CONCEPTO TÉCNICO No CT - 5174
Revisión de Estudio Particular de Respuesta Local de Amplificación de Ondas Sísmicas
Artículo 7 - Decreto 193 de 2006

ENTIDAD SOLICITANTE:	Ing. José Joaquín Álvarez – Curaduría Urbana No. 4
PROYECTO:	**MIRADOR DE SAN LUÍS**
LOCALIDAD:	11 Suba
UPZ:	23 Casa Blanca Suba
BARRIO:	Santa Helena
DIRECCIÓN:	Calle 146B con Avenida Las Villas
CHIP:	AAA0127KLYN
TIPO DE RIESGO:	Sísmico
EJECUTOR:	JEOPROBE Ltda.
FECHA DE EMISION:	Febrero 26 de 2008

El presente concepto técnico corresponde a la **segunda revisión** realizada por la Dirección de Prevención y Atención de Emergencias, del informe *"Asesoría Geotécnica y Sismológica para la Evaluación de la Amenaza Sísmica del Proyecto Urbanización Santa Helena Sector II"* elaborado por el Ing. Jorge Alberto Rodríguez, a construirse en el predio ubicado en la Calle 146B con Avenida Las Villas. El cual fue radicado el 19 de Diciembre de 2007 mediante oficio ER-17057, por el Ing. José Joaquín Álvarez de la Curaduría Urbana No.4, remitido como estudio sísmico local en cumplimiento a lo estipulado en el Decreto 193 de 2006 y del oficio aclaratorio ER1191 de Febrero 05 de 2008.

Figura 1. Localización del Proyecto Mirador de San Luís.

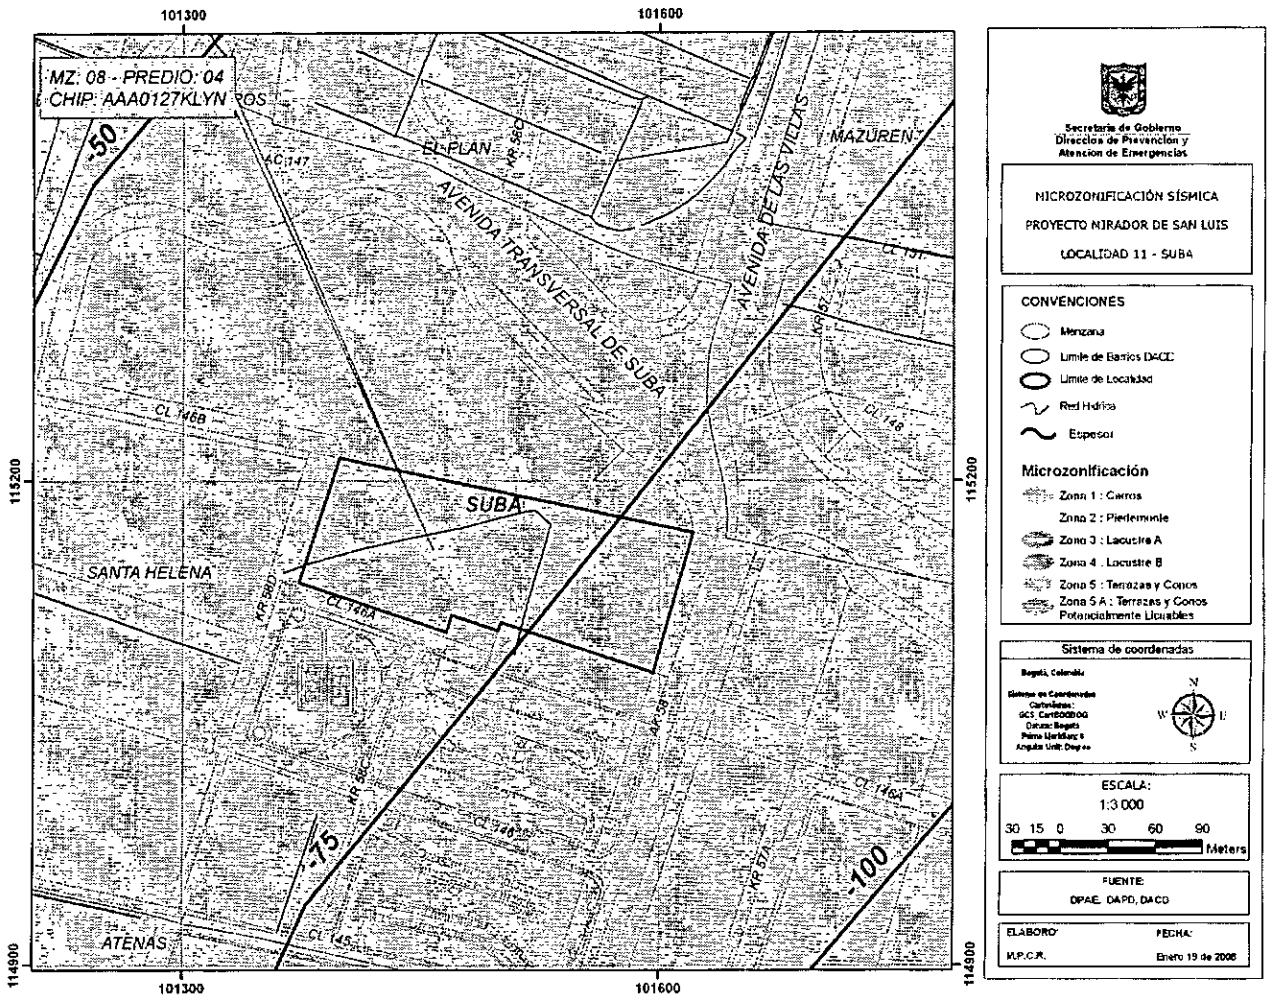
En el numeral 1.1 y 3.2, se indica que el sitio del proyecto se encuentra localizado en la Zona 3 (Lacustre A) según el decreto 193 de 2006, lo cual es consistente con la localización presentada en la Figura 1 del presente concepto.

Figura 2. Espectro de diseño recomendado para el proyecto Mirador de San Luis.

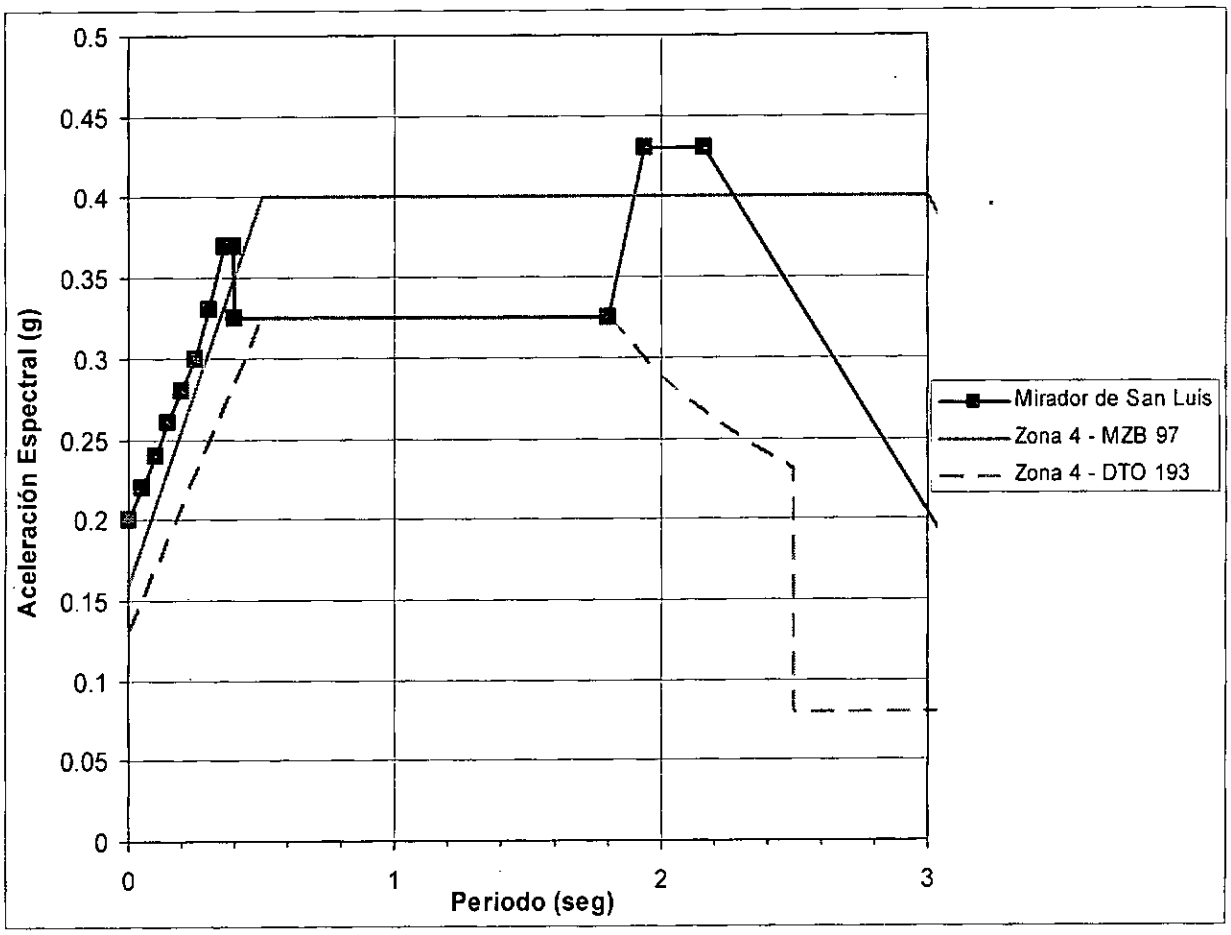
Sin embargo, es necesario que el consultor revise el espectro propuesto para los periodos comprendidos entre 0.3 y 0.45 segundos, donde los espectros de respuesta obtenidos mediante las modelaciones para las fuentes cercana e intermedia superan ampliamente el valor recomendado y entre 1.8 y 3 segundos, donde los espectros de respuesta obtenidos mediante las modelaciones para la fuente lejana superan ampliamente el valor recomendado.

Con base en los resultados de la modelación y acatando la observación dada en el numeral 4.8, el consultor recomienda utilizar como espectro de diseño el mostrado en el oficio aclaratorio ER1191 del 05 de Febrero de 2008, el cual es diferente al espectro inicialmente propuesto para los periodos comprendidos entre 0.3 y 0.45 segundos y entre 1.8 y 3 segundos, tal como se presenta en la Figura 2 del presente concepto.

El espectro propuesto inicia con una Sa de 0.2 g, el cual asciende suavemente hasta 0.37 g en 0.36 segundos, donde continua con este valor hasta 0.39 segundos, donde desciende linealmente hasta 0.325 g en 0.40 segundo manteniendo este valor hasta 1.8 segundos. A partir de este valor asciende linealmente hasta 0.43 g en 1.94 segundos, continuando con este valor hasta 2.16 segundos donde desciende linealmente hasta 0.19 g en 3.05 segundos donde toma los valores de espectro mínimo de la Zona 4 dados en el decreto 193 de 2006.
